Expediente:	053180542571		
Radicado:	RE-02804-2026		
Sede:	SANTUARIO		
Dependencia:	Grupo Recurso Hídrico		
Tipo Documental:	RESOLUCIONES		
Fecha:	12/08/2026	Hora:	20:15:49
Folios:	17

POR MEDIO DE LA CUAL SE ACOGE UNA INFORMACIÓN Y SE ADOPTAN OTRAS DETERMINACIONES

Asunto: Ocupación de cauce

Ilustración 2 Georeferenciación de los árboles.

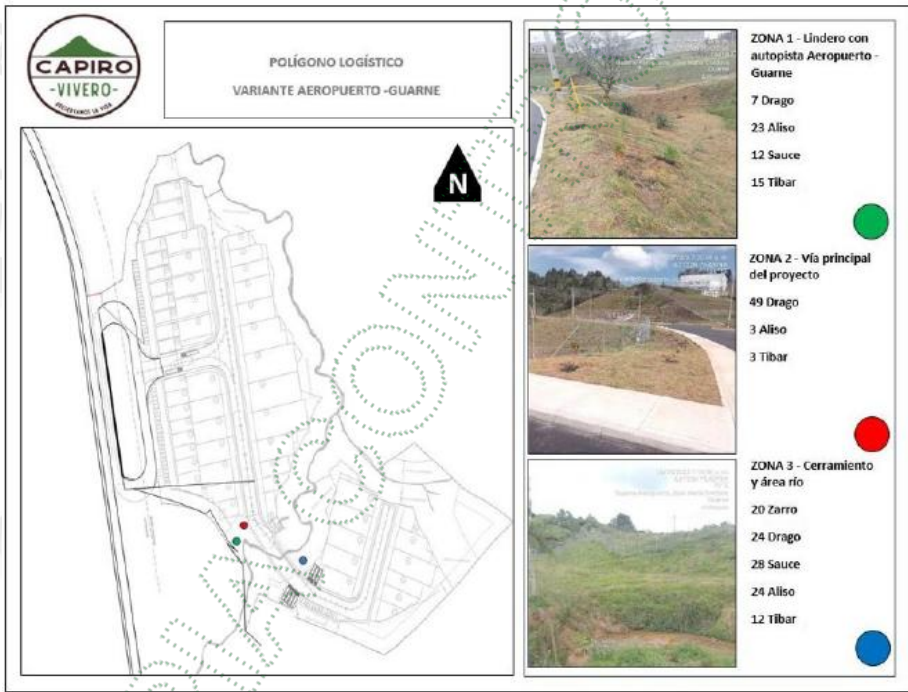
El usuario allega un plano del urbanismo del proyecto “POLIGONO LOGISTICO”, donde delimitan la Ronda Hídrica y las tres zonas donde se realizó la siembra de los árboles especificando la cantidad y especie.

26.1 El usuario allega la evidencia mediante registro fotográfico informe de mantenimiento y plano con la ubicación con la georeferenciación de los árboles sembrados, que fue requerido por la Corporación en el marco del cumplimiento de las obligaciones ambientales realizadas mediante la RE-03536-2025 del 05 de septiembre de 2025 en su Artículo Segundo.
